Commissione Tecnica di Verifica dell'Impatto Ambientale – VIA e VAS

Parere n. 1829 del 03/07/2015

Progetto	<p><i>Verifica di Ottemperanza</i>          S.S. Olbia Sassari - nuova strada          tipo B - lotto 2  <i>[VIP 2722]</i></p>
Proponente	<p>ANAS SpA</p>

Ponte Rio Pabusa

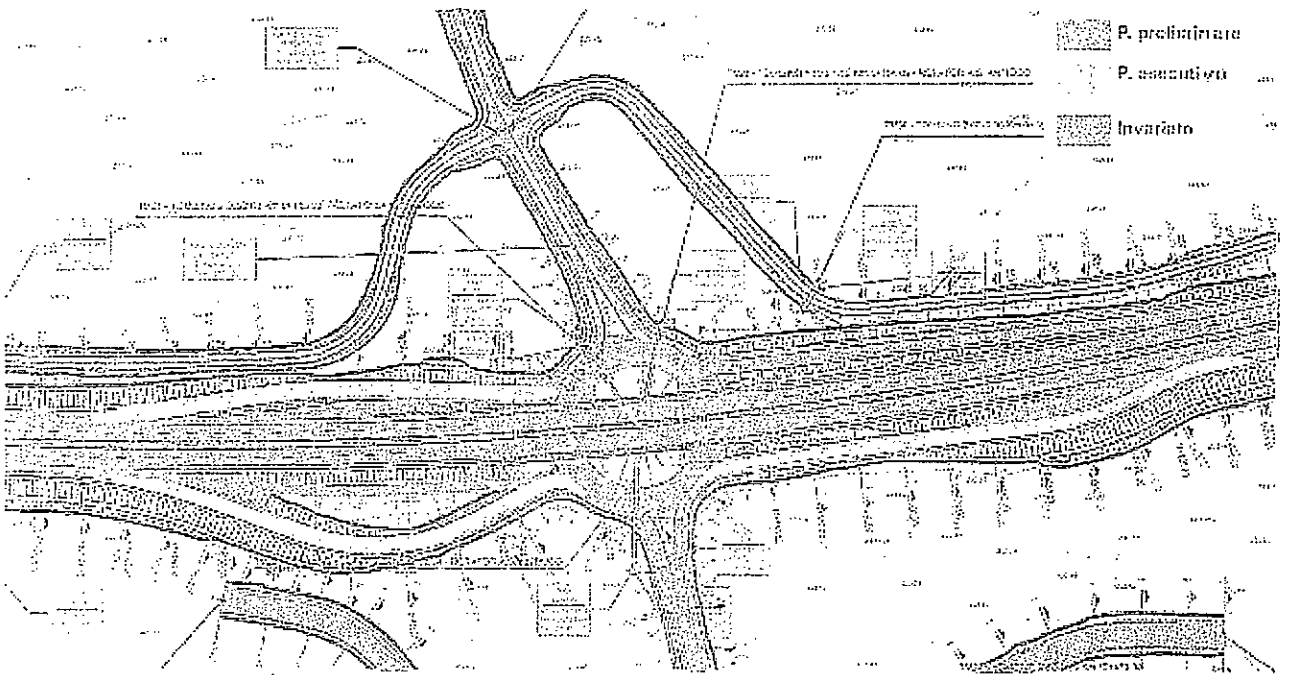
Il PP prevedeva il passaggio delle strade locali sotto l'asse principale tramite il ponte sul Rio Pabusa, ma dall'analisi di profili e sezioni è emerso che tale soluzione non è realizzabile a causa delle quote, pertanto il PE propone:

- lo spostamento dell'intersezione L2SR2 dalla sezione al km 14+664 al km 14+520 e introduzione di nuovo sottovia ST02;
- la riduzione del tronco L2RS2 e l'introduzione di un nuovo tronco L2RS4 di lunghezza più contenuta per garantire l'accesso al fondo ai proprietari;
- lo spostamento della viabilità esistente per la L2SR3 introducendo un sottovia al km 14+835.

e riassunto nel seguente diagramma di flusso

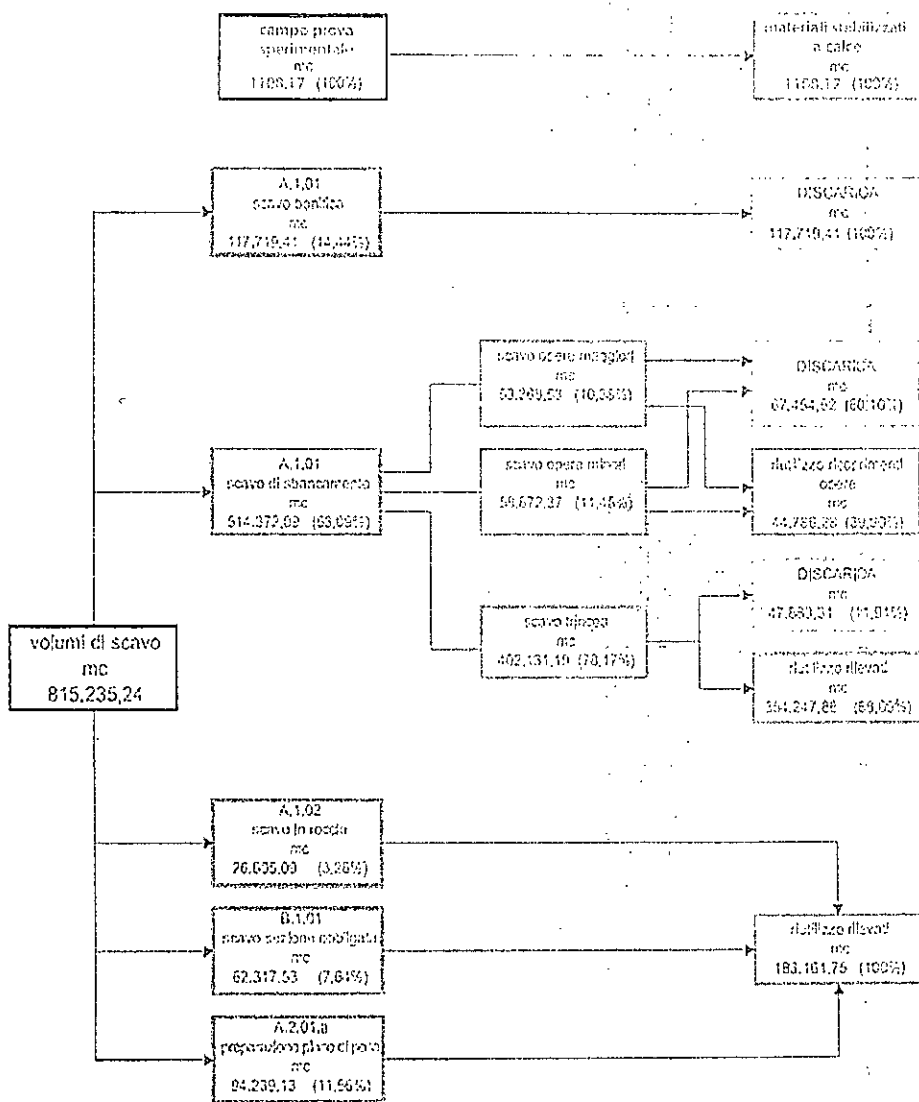
VALUTATA positivamente la scelta (concorde anche con gli strumenti di programmazione regionale) di favorire il riutilizzo del materiale di risulta piuttosto che l'approvvigionamento tramite cave, nonché di ridurre al minimo indispensabile i quantitativi di materiale destinato a discarica, ma VALUTATO che allo stato attuale delle conoscenze non sembra nota la quantità effettiva di terre affette da contaminazione da piombo (attorno al punto di campionamento PZ\_05\_A) e che, di conseguenza, i volumi da riutilizzare in sito o da conferire in discarica potrebbero variare;
